洪水浸水想定区域図の変更について

1. 要旨

① 芦田川水系竹田川、狭間川、堂々川、深水川

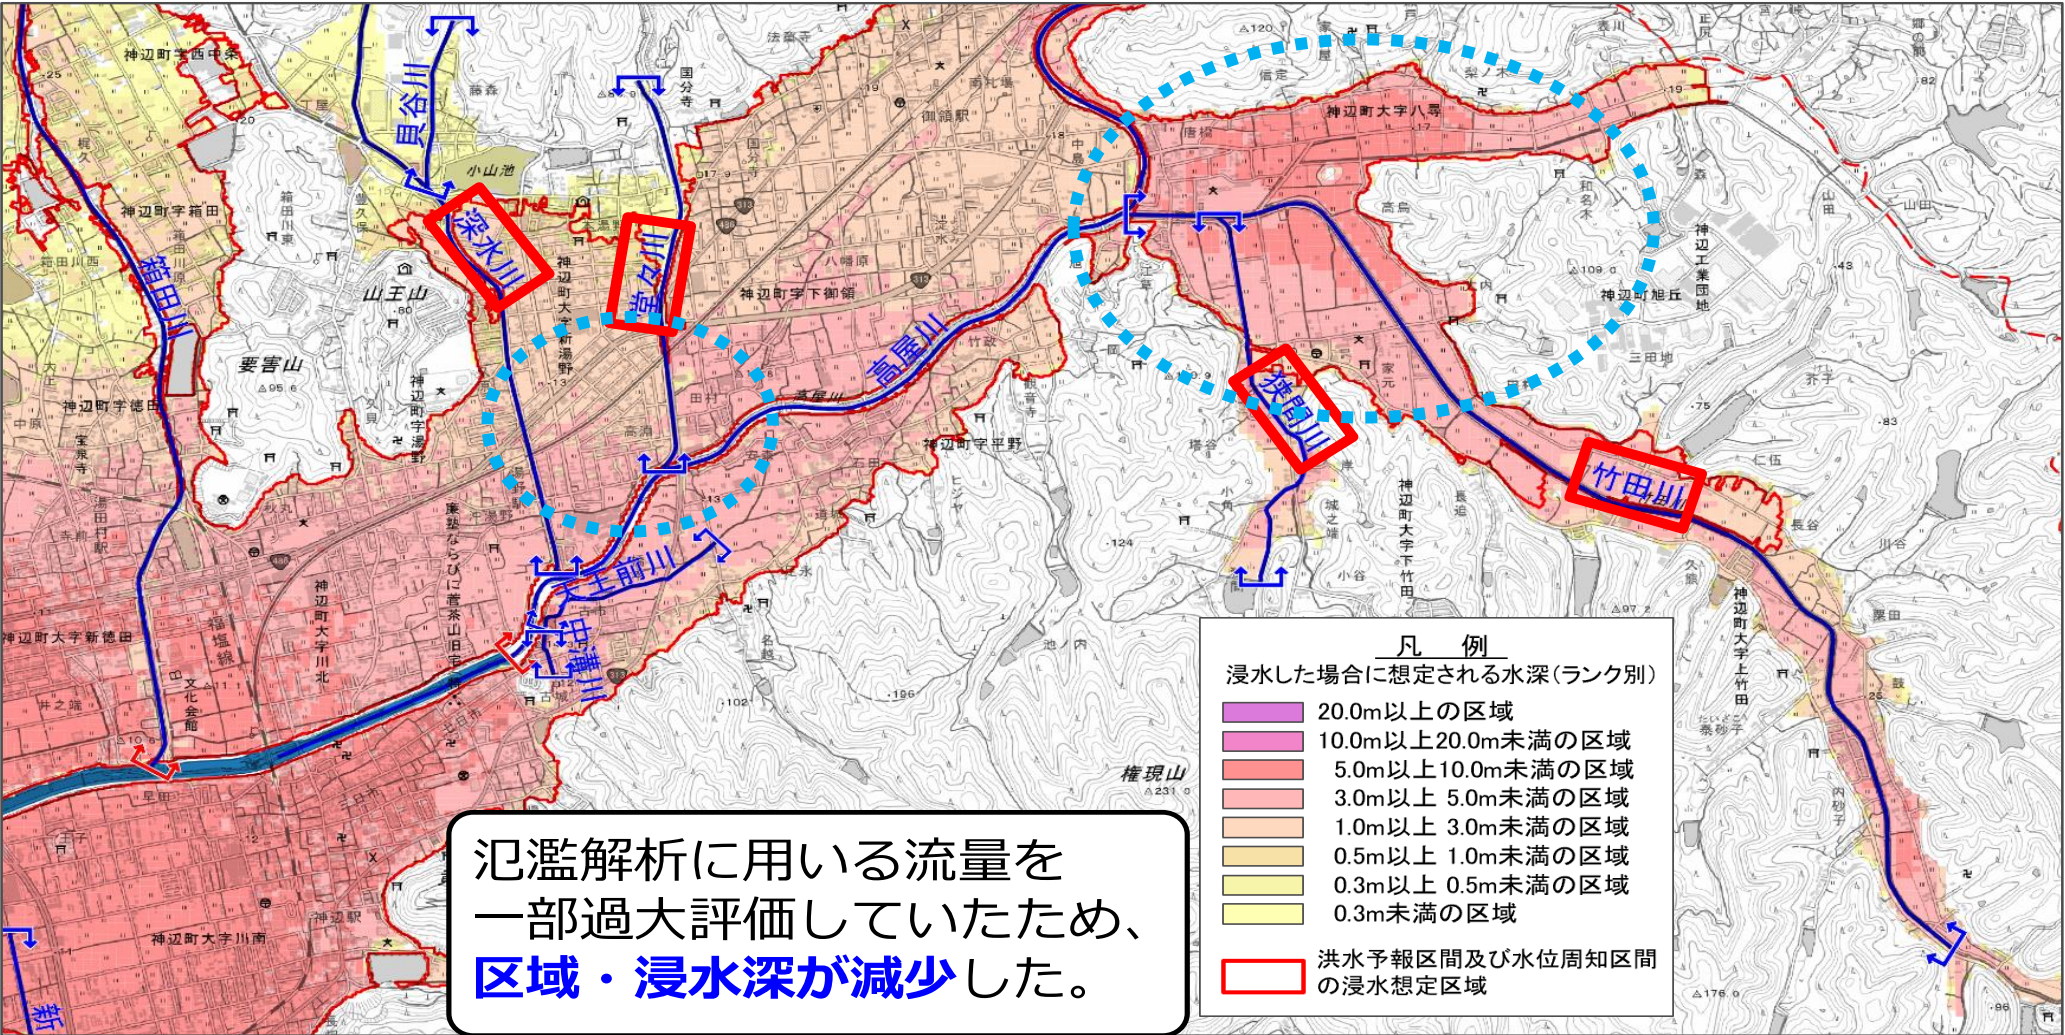
No.	地域	河川名	浸水面積の増減	浸水深の増減(増減の最大)
①	神辺町	たけだがわ はざまがわ どうとうかわ ふかみずがわ 竹田川、狭間川、堂々川、深水川	▲0.70 km ²	ランク 4→ランク 0
②	加茂町	しかわ ももたにがわ 四川、百谷川	▲0.22 km ²	ランク 8→ランク 0
③	駅家町	ほんながたにがわ おやまだがわ 本永谷川、小山田川	0.14 km ²	ランク 0→ランク 4

■ I 誤（令和3年9月22日公表）洪水リスクマップ【想定最大規模】

■ II 正（変更版のイメージ）

② 芦田川水系谷尻川、四川、百谷川

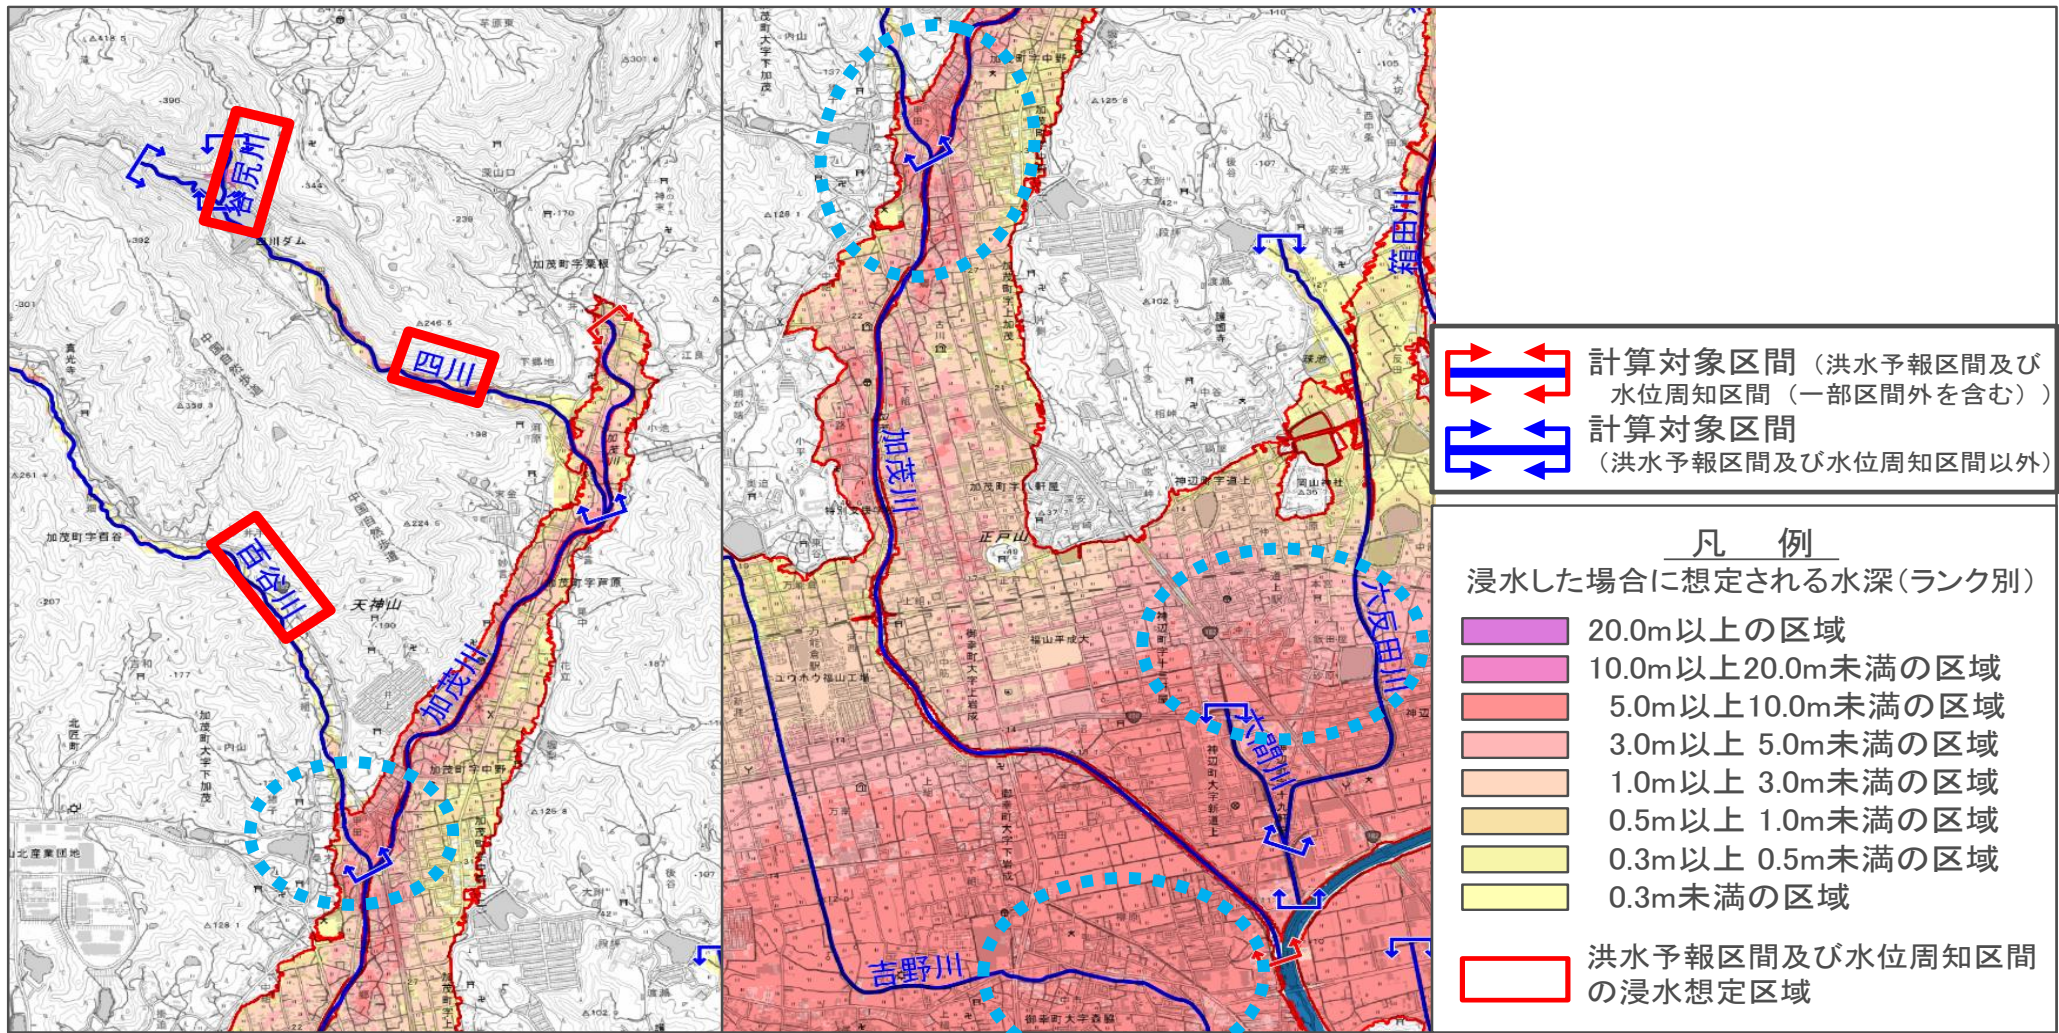
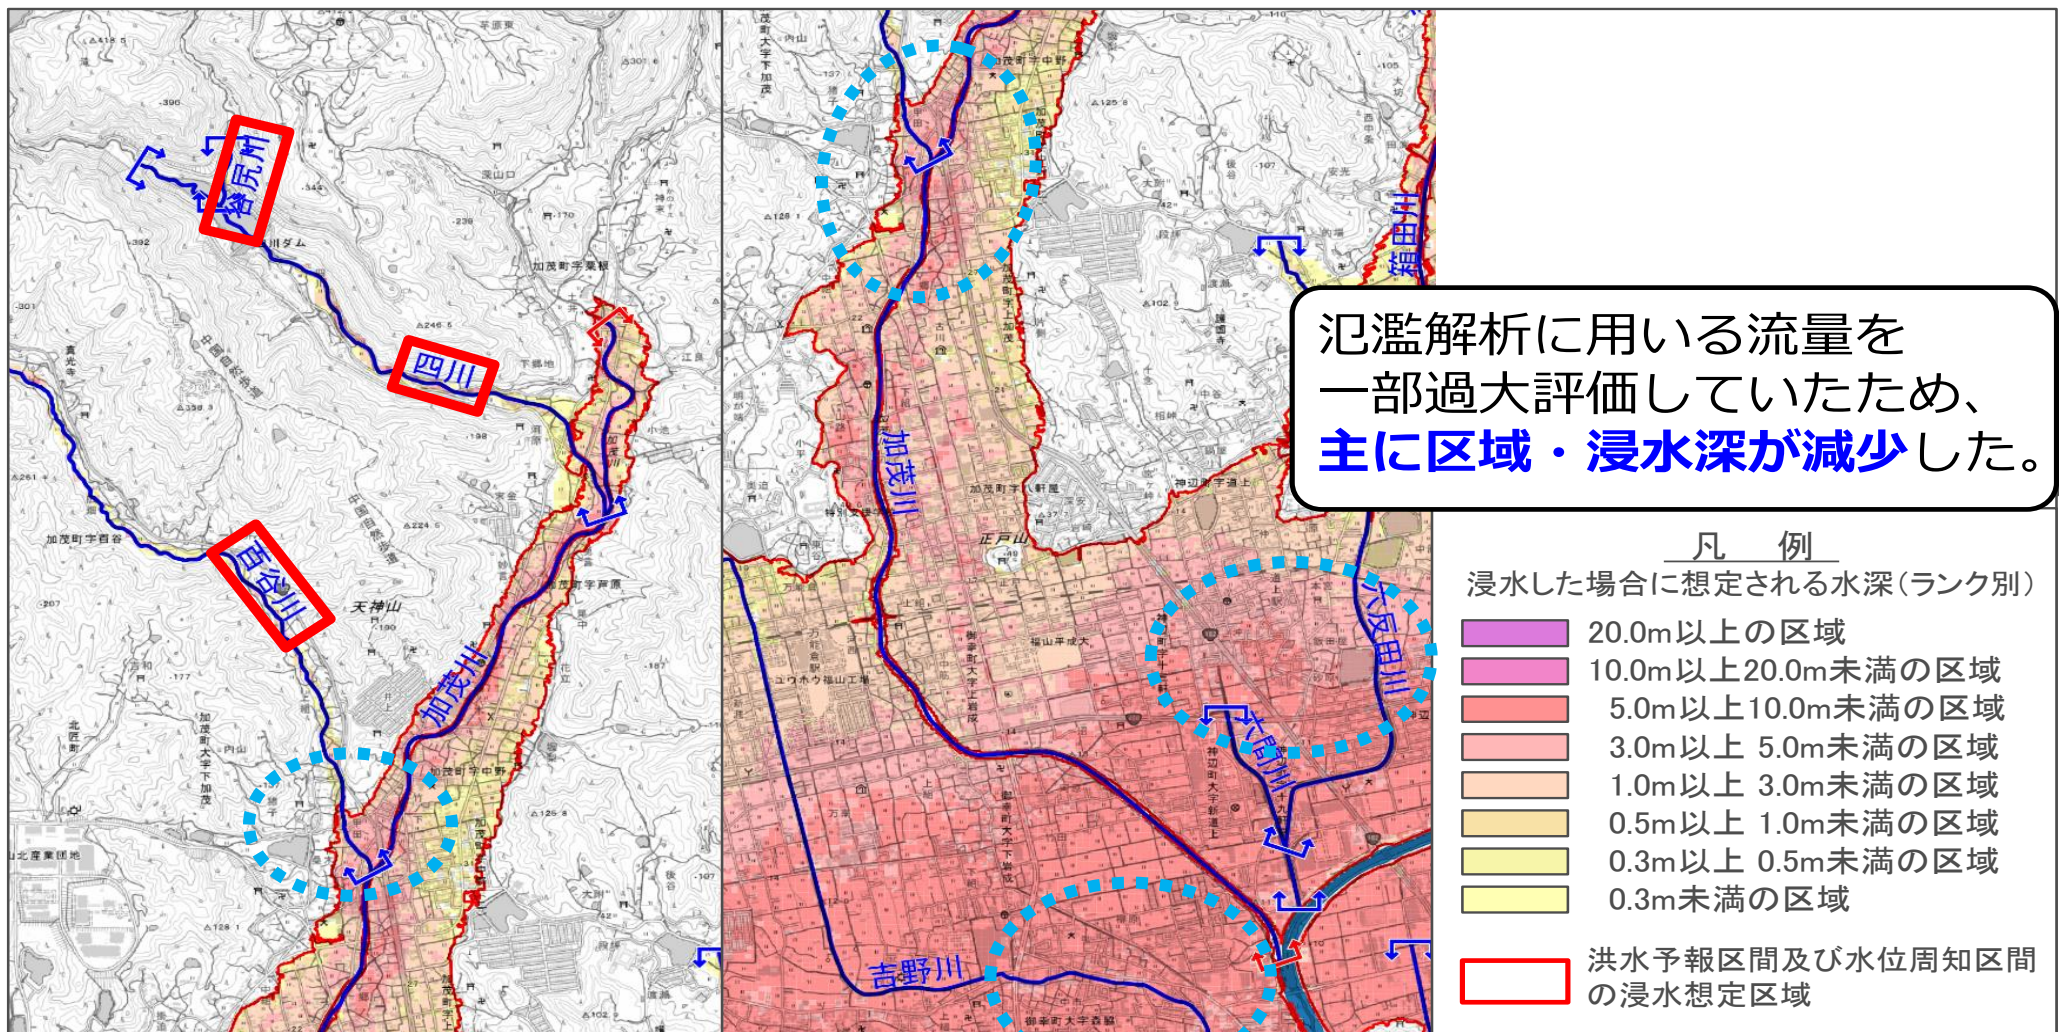
■ I 誤 (令和3年9月22日公表) 洪水リスクマップ【想定最大規模】

■ II 正 (変更版のイメージ)

③ 芦田川水系本永谷川、小山田川

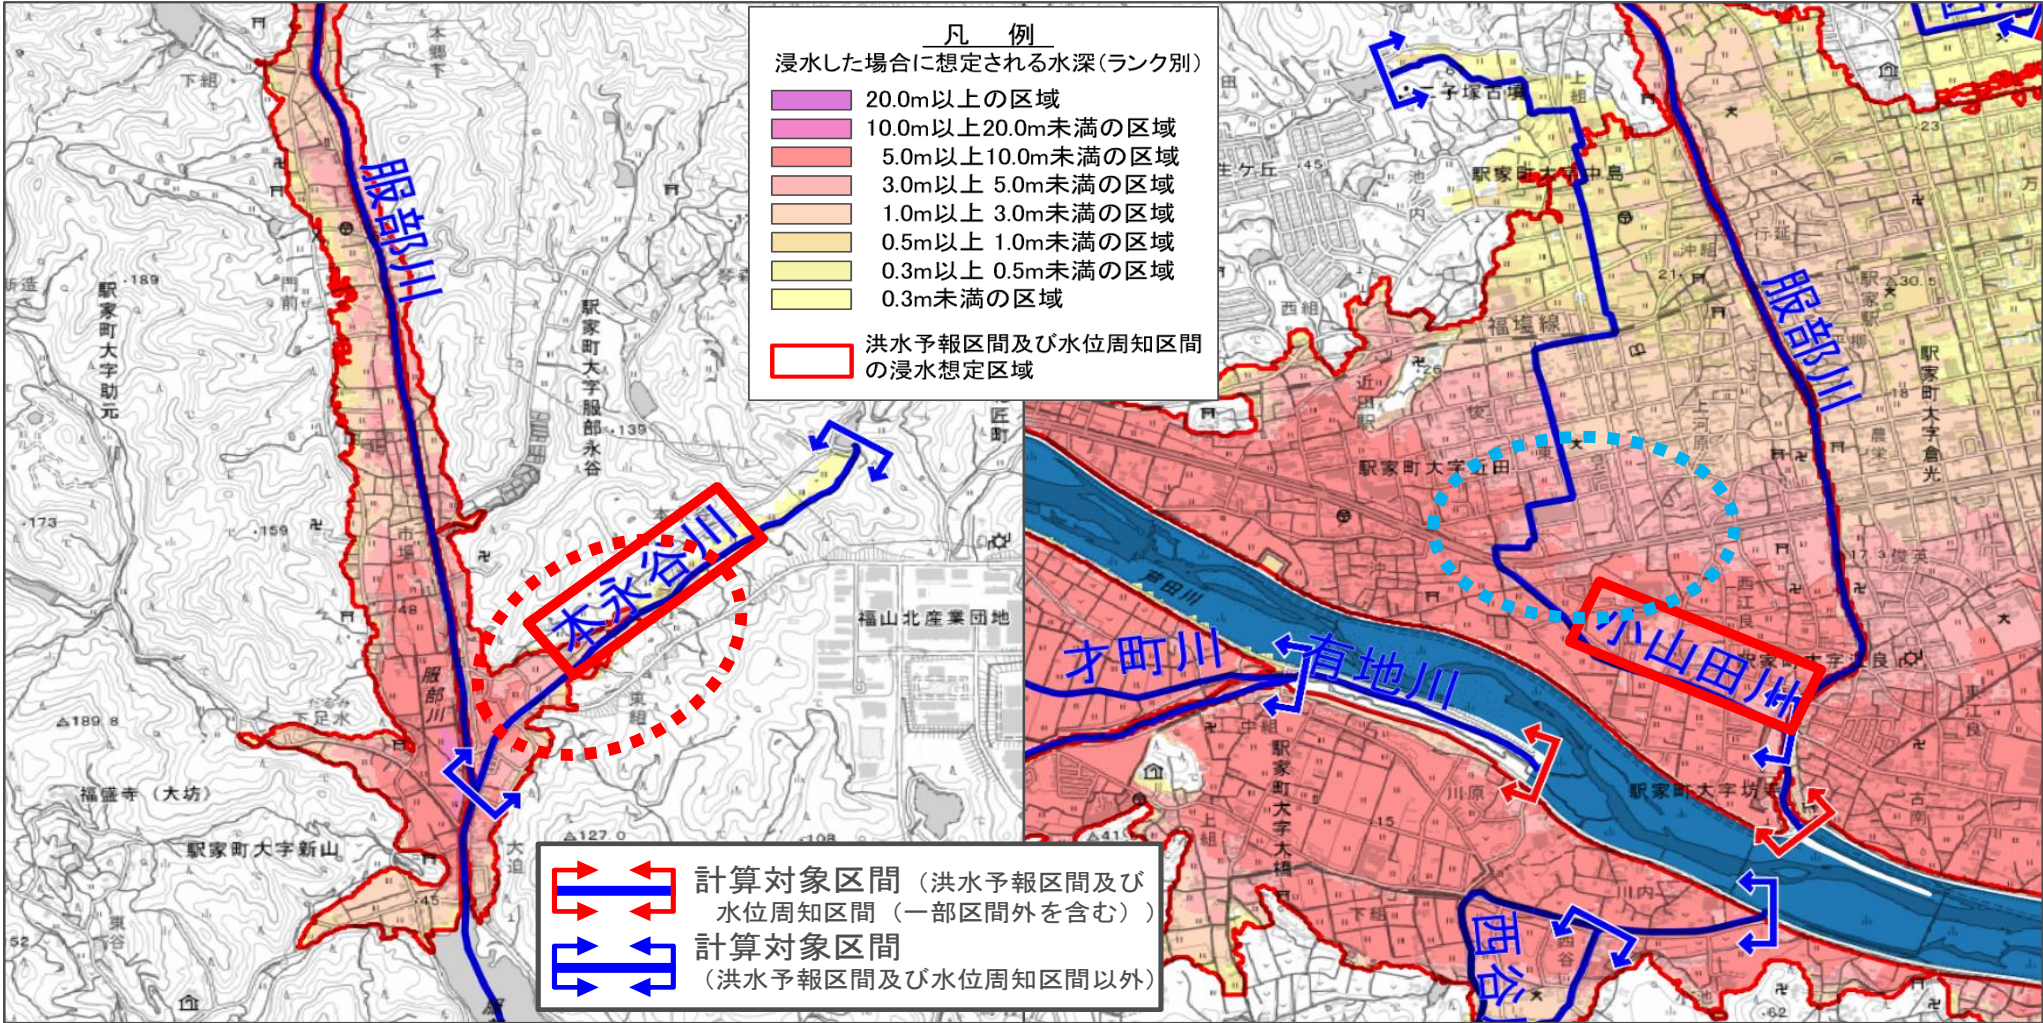
■ I 誤（令和3年9月22日公表）洪水リスクマップ【想定最大規模】

■ II 正（変更版のイメージ）
